**Stellungnahme zur  
verkehrlichen Erschließung des  
B-Plangebiets Brunnenstraße in Geisig  
und zur Lärmsituation**

**RegioConsult.  
Verkehrs- und Umweltmanagement**

**Marburg, im Dezember 2024**

**Abbildung 1: Lageplan B-Plan Brunnenstraße**

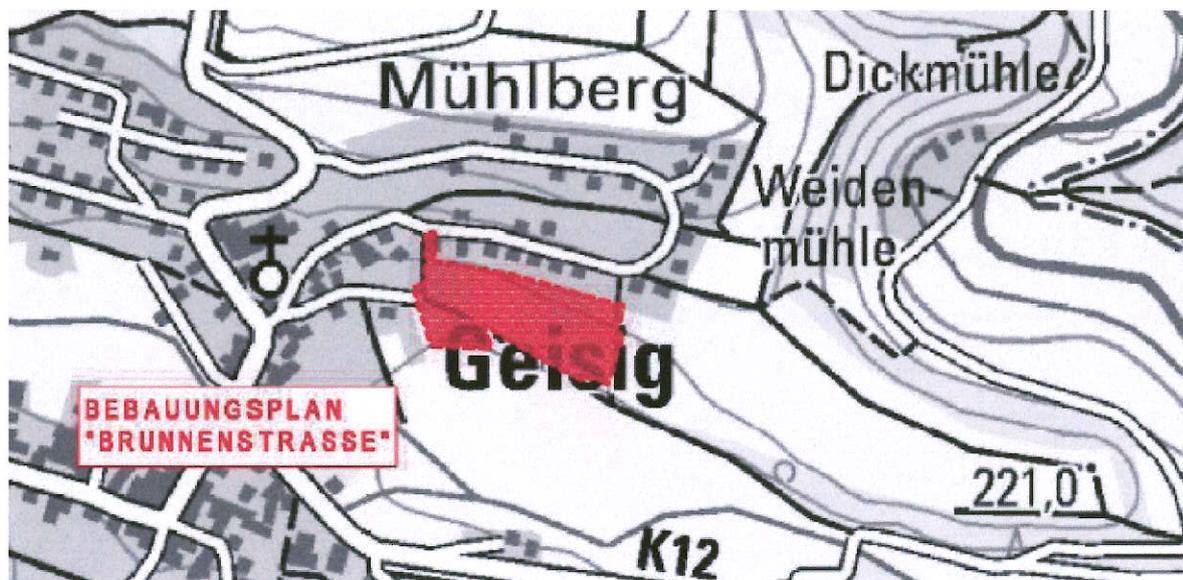
Die Erschließung des Plangebietes soll über die im Westen angrenzende „Brunnenstraße“ erfolgen. Über diese ist eine Anbindung an die Kreisstraße K 12 und im weiteren Verlauf, auch über die K 9 und K 11, an die L 335 gegeben.

Damit soll ein Anschluss an das überörtliche und überregionale Verkehrsnetz hergestellt werden. Hierzu ist es aber erforderlich, eine Straßenanbindung

herzustellen, die die Anforderungen der Richtlinien für die Anlage von Stadtstraßen (RASt)<sup>1</sup> erfüllt

### Abbildung 2: Lageplan B-Plan Brunnenstraße

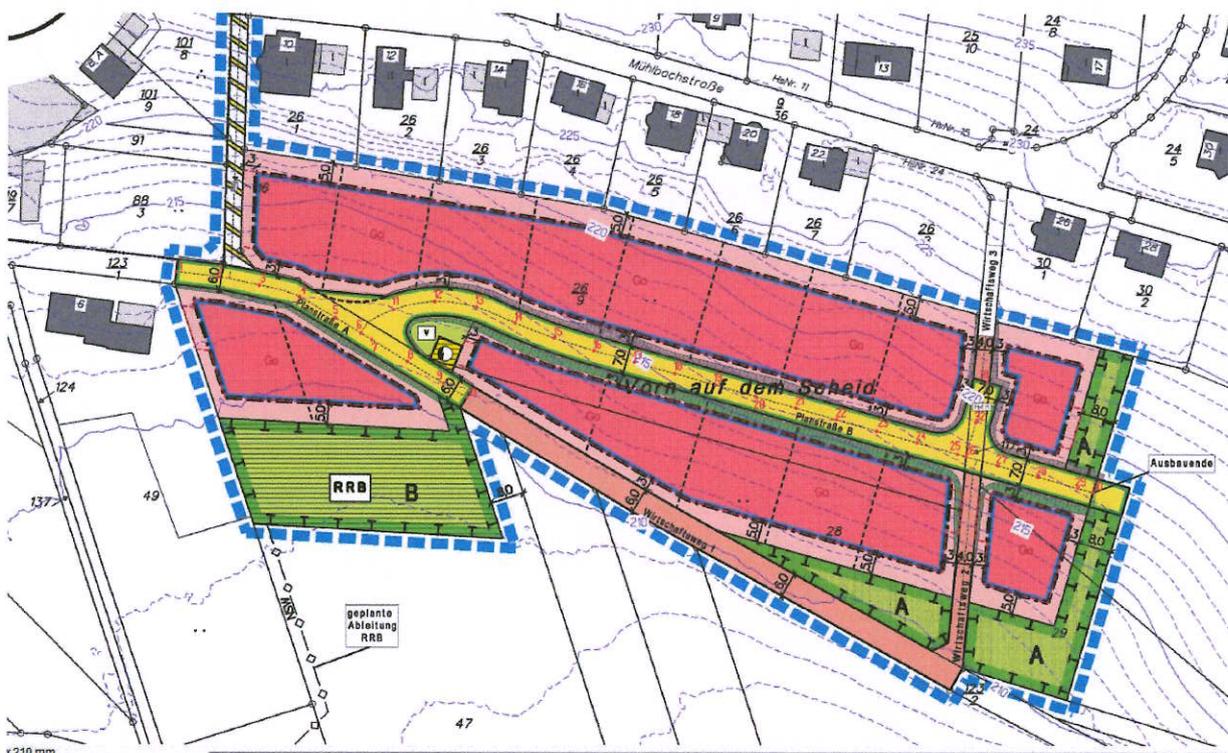
Die Angabe einer Gesamtverkehrsflächenbreite von 7,0 m entspricht nicht der Realität, hier ist offensichtlich der Gehweg mitgerechnet worden (vgl. Abb. 2), was sachwidrig ist.

Abgesehen davon, dass die Straßenbreiten nicht gegeben sind und im westlichen Teil des B-Plangebiets die Straßenbreite inkl. Gehfläche nur 6 m beträgt, ist es planerisch nicht zulässig auf Ausnahmesituationen abzustellen, die mit der Realität nichts zu tun haben. Wenn also regelmäßig das Aufeinandertreffen von LKW und PKW (LKW) zu erwarten ist, muss ein ausreichender Straßenquerschnitt gegeben sein. Das bedeutet, dass schon die Annahme einer Fahrbahnbreite von 5m den Ausnahmefall darstellt, und beim Fall der gleichzeitigen Befahrung von 2 LKW eine Fahrbahnbreite von 5,90m erforderlich ist (vgl. RASt, Abb. 3).

### Abbildung 5: Engstelle in der Brunnenstraße 4

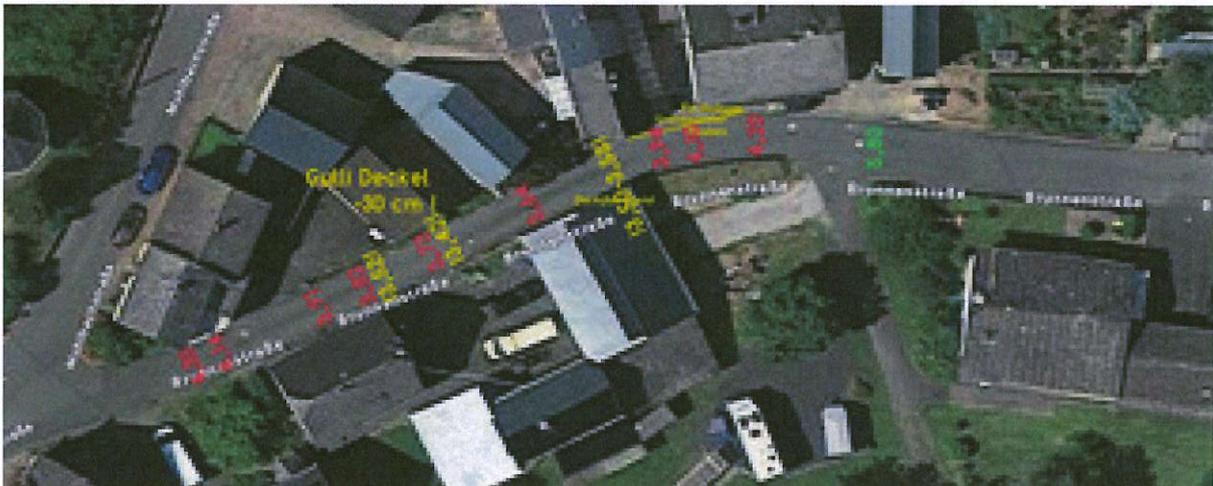
Im Folgenden wird in der Begründung erläutert, dass eine Erweiterung nach Osten optional vorgesehen ist. Es wird darauf hingewiesen, dass perspektivisch mit einer Kurvenführung nach Norden eine Anbindung an die Mühlbachstraße geschaffen werden kann (vgl. nachfolgendes Zitat).<sup>4</sup> Warum nicht diese unproblematische Form der Anbindung gewählt wurde, ist nicht im Ansatz nachvollziehbar. Das geplante Wenden der Müllfahrzeuge an der Wendeanlage führt dazu, dass die Engstelle in der Brunnenstraße befahren werden muss, was nur unter Anwendung äußerster Fahrkünste („Millimeterarbeit“) am Haus Nr. 4 möglich ist (vgl. Abb. 5 und 6).

**Abbildung 11: Verkehrsstärkenkarte 2015**

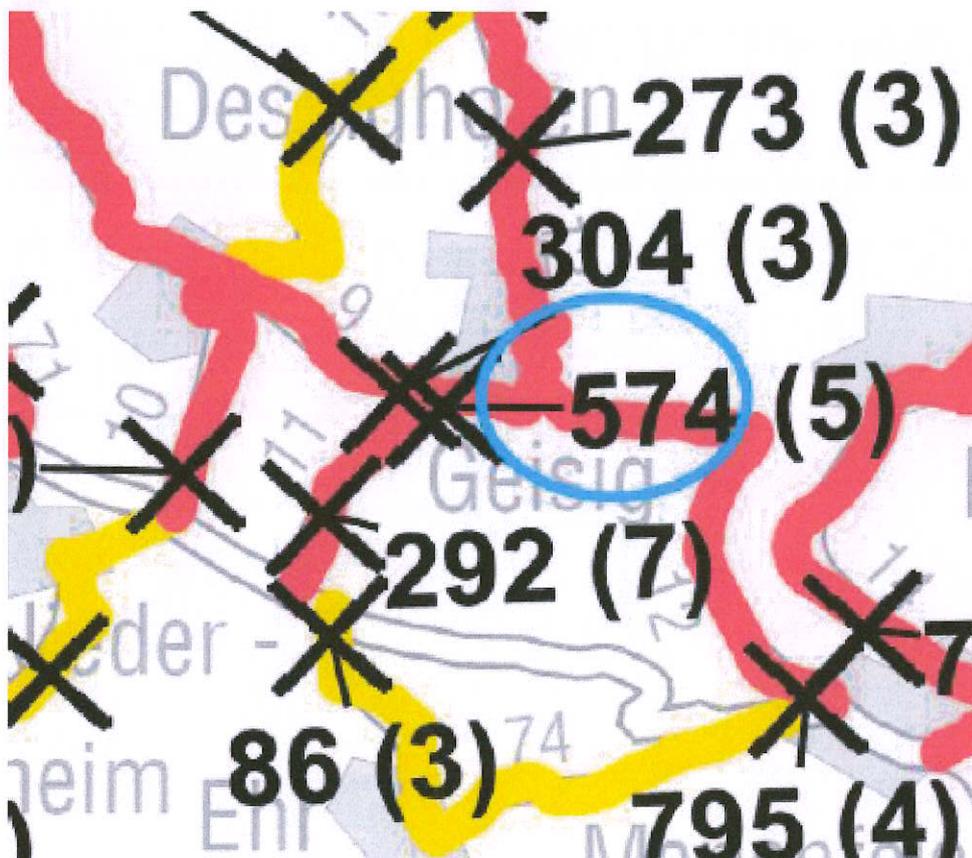
Zunächst ist festzuhalten, dass eine fast 10 Jahre alte Verkehrsbelastung aus der Verkehrsstärkenkarte des Landes RLP verwendet wurde, die völlig veraltet ist. Es handelt sich auch nicht um eine „Kartierung“, sondern hochgerechnete Ergebnisse der SVZ (Straßenverkehrszählung).

In der Verkehrsstärkenkarte 2015 wurde ein Wert von 574 Kfz/24h auf der K12 in der Nähe des Plangebietes abgelesen. Dieser Wert ist aber nicht auf die Brunnenstraße zu übertragen, denn über die Brunnenstraße besteht nur eine Anbindung an die K12 (vgl. Abb. 7).

## Abbildung 12: SVZ 2021-Ausschnitt für Geisig

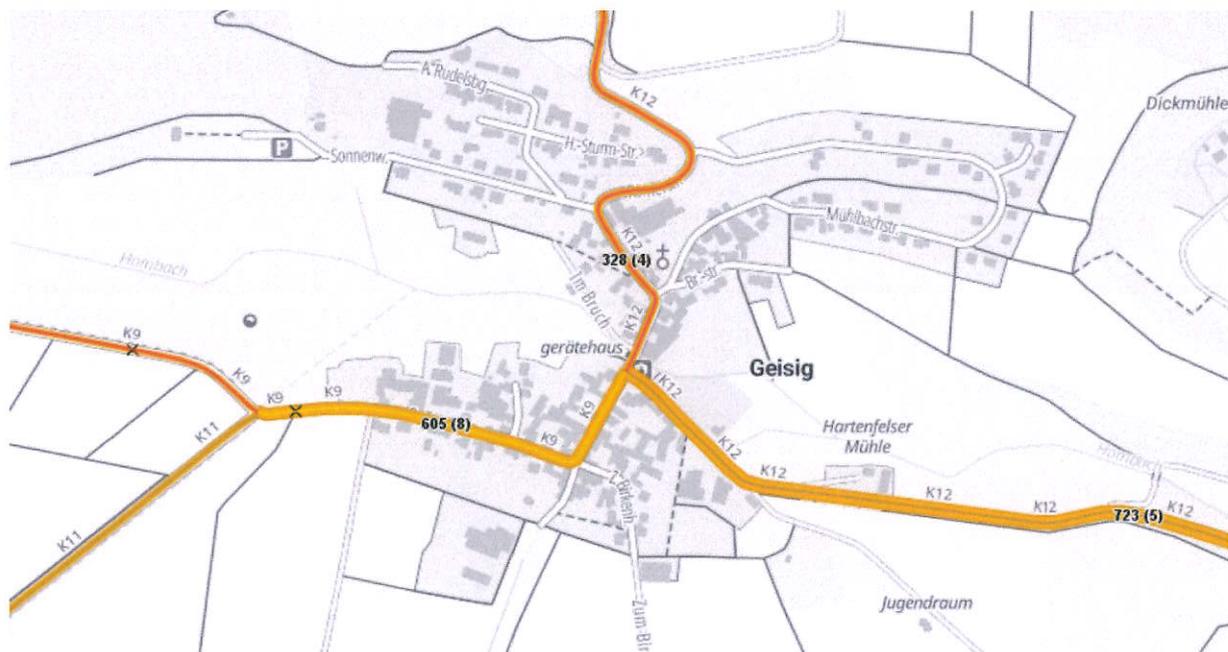
In Abbildung 8 ist gut zu erkennen, dass die K 12 die Verkehrsstärke in den Nebenstraßen nicht abbilden kann. Auf der K 12 östlich von Geisig wurde eine Verkehrsbelastung von 723 Kfz/24h und nordwestlich der Brunnenstraße von 328 Kfz/24h. Der Anteil des LKW-Verkehrs ist mit 4 bis 5 Prozent sehr gering.

Die Berechnungen hätten also mit 723 Kfz/24h statt 574 Kfz/24h durchgeführt werden müssen, wenn man mangels Daten mit der Belastung der K 12 rechnet.
